Zur Machbarkeit einer Dichtwand an der West- und Nordmarkscheide des Tagebaues Jänschwalde

Anmerkungen des Facharbeitskreises Braunkohle der GRÜNEN LIGA zur bisherigen Entscheidungsfindung im Land Brandenburg
(04.März.2010)

Abbildung 1: Übersicht zur Lage der Kohlefelder und Rinnen (nach STOLL & PARTNER 1998)

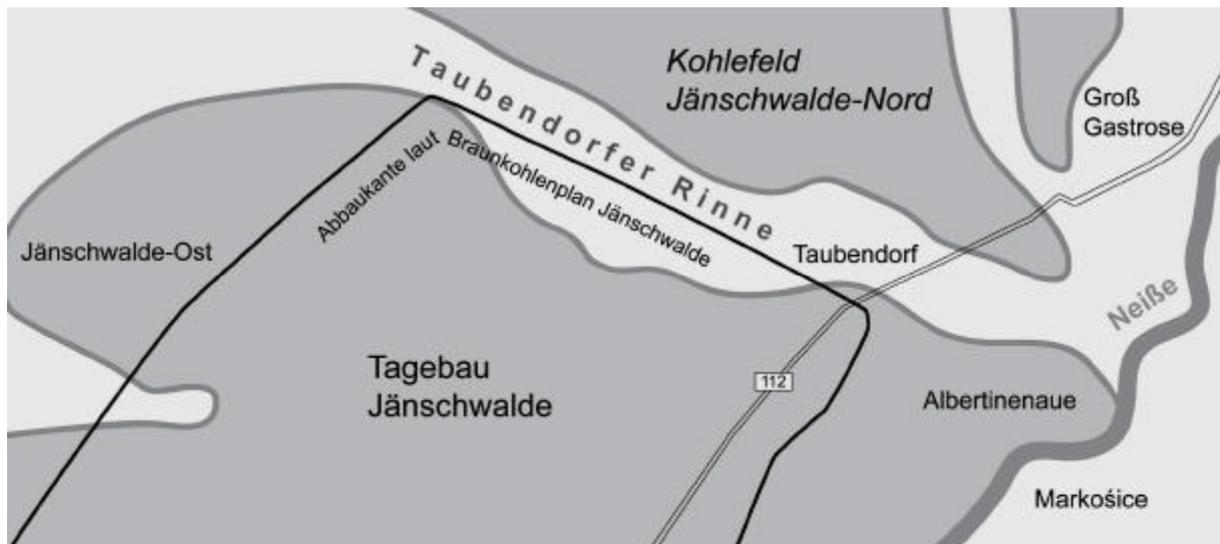
Festzustellen ist insbesondere im Bereich der Taubendorfer Rinne, dass hier die Abbaukante weit in die Rinnenstruktur hineinreicht, so dass große Flächen überbaggert werden sollen, in denen keine Kohle gewinnbar sein dürfte. Laut der als Anlage 4 von STOLL & PARTNER angefügten Karte soll der Abbau in der Mitte der Strosse bis zu 500 Meter weit in die Taubendorfer Rinne hineingeführt werden. (vgl. Abb. 1) Lediglich an der West- und Ostkante dürfte dabei geringfügig abbauwürdige Kohle verbreitet sein.

Abbildung 2: Prinzipskizze der Geologie in der Taubendorfer Rinne (nach STOLL & PARTNER 1998, vereinfacht)

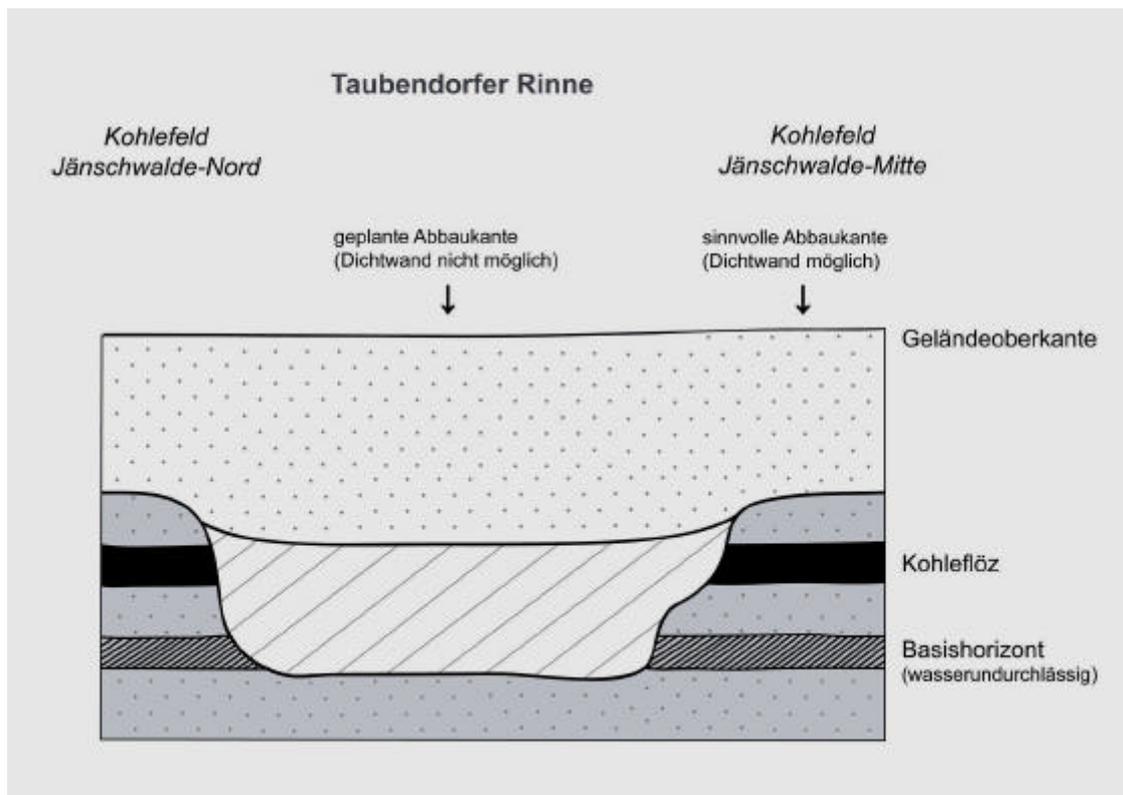
Dieser Verlauf der Abbaukante ist historisch bedingt: 1992 war seitens der LAUBAG³ eine Weiterführung in die Lagerstätte Jänschwalde-Nord bei der Beantragung des Rahmenbetriebsplanes Tagebau Jänschwalde beabsichtigt. (LAUBAG 1993, S. 20) Mit der Entscheidung der Landesregierung zu einer Umsiedlung von Horno im Frühjahr 1993 war gleichzeitig der Verzicht auf den Tagebau Jänschwalde-Nord verbunden⁴, so dass dieser Plan nicht weiter verfolgt wurde. Die Nordmarkscheide, die offenbar nicht zum Auslaufen des Tagebaus vor der Störungszone, sondern zum Übergang in das Nordfeld konzipiert war, blieb jedoch in allen folgenden Verfahren unverändert. Allerdings ist durchaus vorstellbar, dass dies nicht etwa aus Unachtsamkeit geschah, sondern der Bergbaubetrieb schon 1993 bewußt nicht endgültig auf einen Abbau des Feldes Jänschwalde-Nord verzichten wollte. So wurde eine Abbaukante festgelegt, welche für den Schutz der nördlich gelegenen Landschaften durch eine Dichtwand denkbar schlechte Voraussetzungen bietet.

Fazit: Durch die Aufgabenstellung war das negative Ergebnis der Machbarkeitsstudie von STOLL & PARTNER vorprogrammiert. Bewußte politische Manipulation kann dabei nicht ausgeschlossen werden. Richtigerweise hätte man den Verlauf der Abbaukante an die Möglichkeiten des Schutzes des Umlandes vor Grundwasserentzug anpassen müssen, statt den Dichtwandverlauf an eine vorgegebene Abbaukante.
